VASTUSKIRI

Loode-Eesti rannikumerre kavandatavate tuuleparkide rajamisega kaasnevate keskkonnamõtjude hindamine

Lisa 1. Hiiumaa tuuleparkide alternatiivsed asukohad

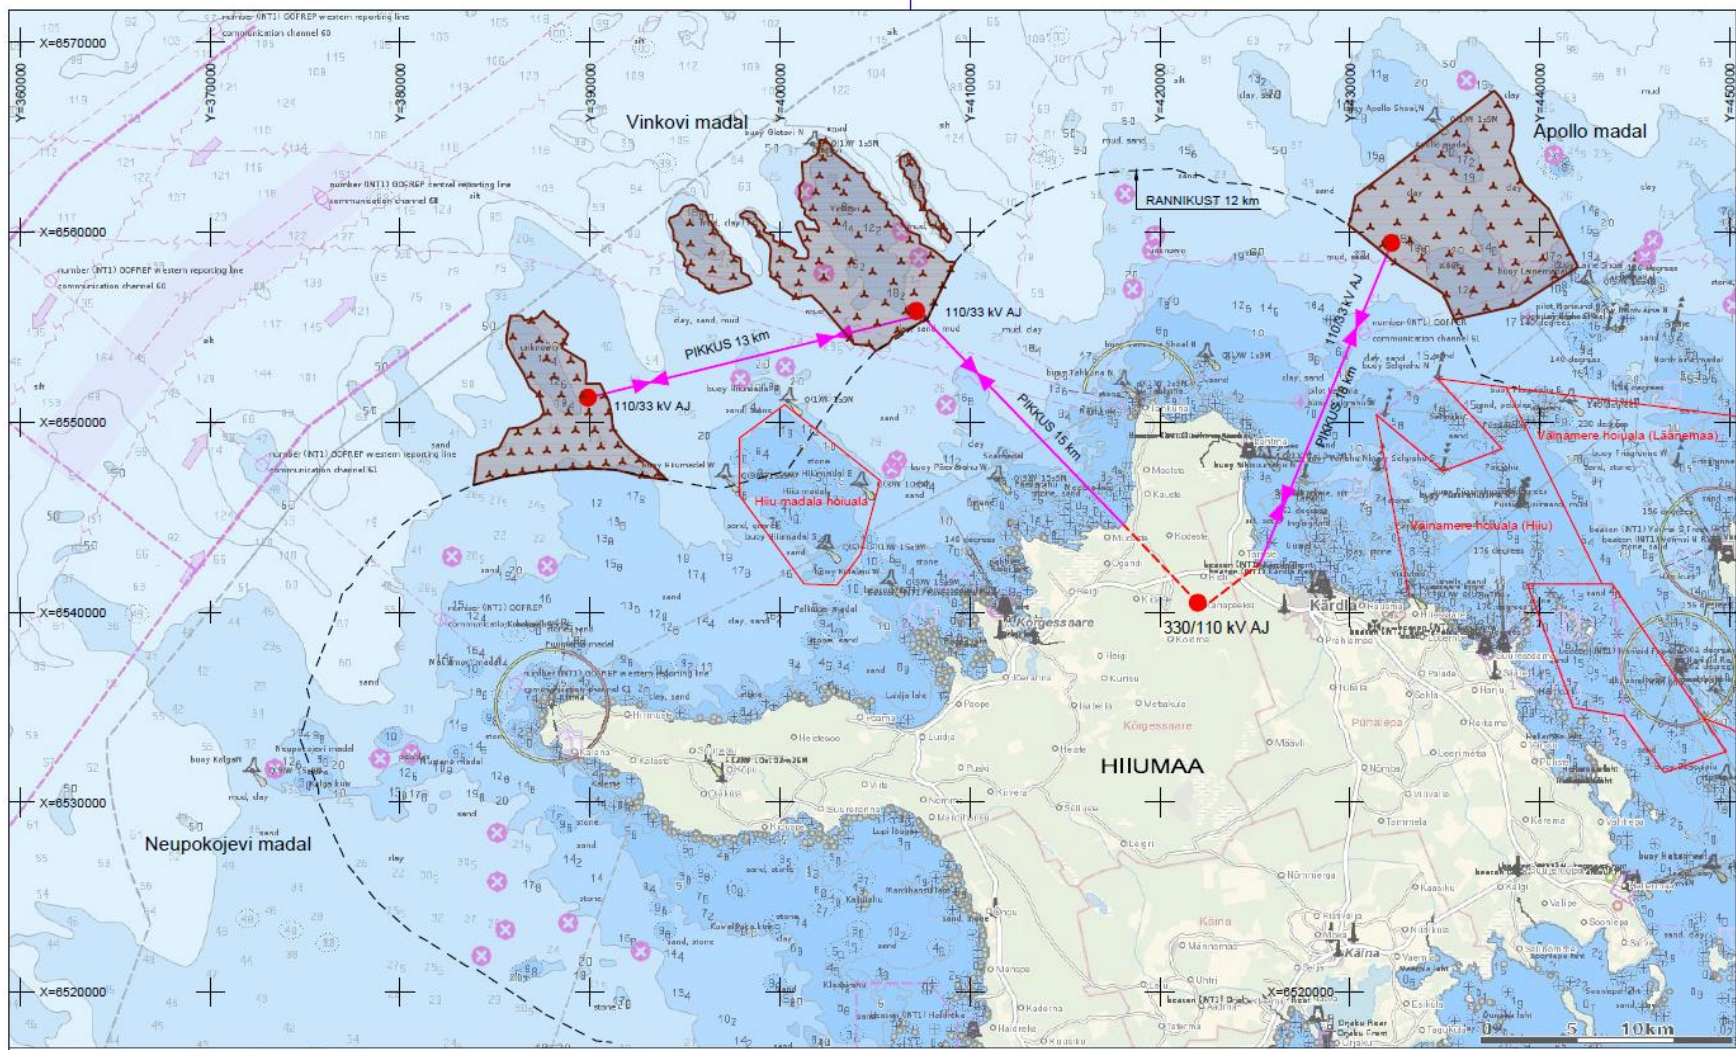
- Arendaja on loobunud Neupokojevi madala tuulepargi arendamisest ning lähim avamere tuulepark asub Kõpu poolsaare rannikust 12 km kaugusel, mis vähendab oluliselt võimalikku visuaalset mõju, ühtlasi on kavas KMH raames koostada täiendav visualiseering;

- Arendaja on arvestanud Eesti Looduse Fondi poolt Kõpu poolsaare piirkonnas 2012 aastal läbiviidud uuringute tulemustega ning kavandanud lähimad avamere tuulikud mitte lähemale kui 12 km kaugusele rannikust;

- Apollo madalale planeeritavate tuulikute asukohti on muudetud seoses võimaliku Apollo mereala kaitse alla võtmise ettepanekuga.

Avalikustamise käigus laekunud kirjades esitatud ettepanekute tulemusena on välja töötatud avameretuuleparkide alternatiivsed lahendused, millega on muudetud tuuleparkide asukohti võrreldes maikuu 2011 avalikustatud KMH aruande versiooniga. Joonise tuuleparkide alternatiivsete asukohtadega leiate tutvumiseks kirja lisast nr 1. Kavandatavate tuuleparkide asukohtade muutmiseks on tingitud ka KMH aruande täiendamise vajadus. Ühtlasi on kavas korraldada täiendav KMH aruande avalik väljapanek ning arutelu eeldatavalt käesoleva aasta lõpus, millest olete oodatud osa võtma.
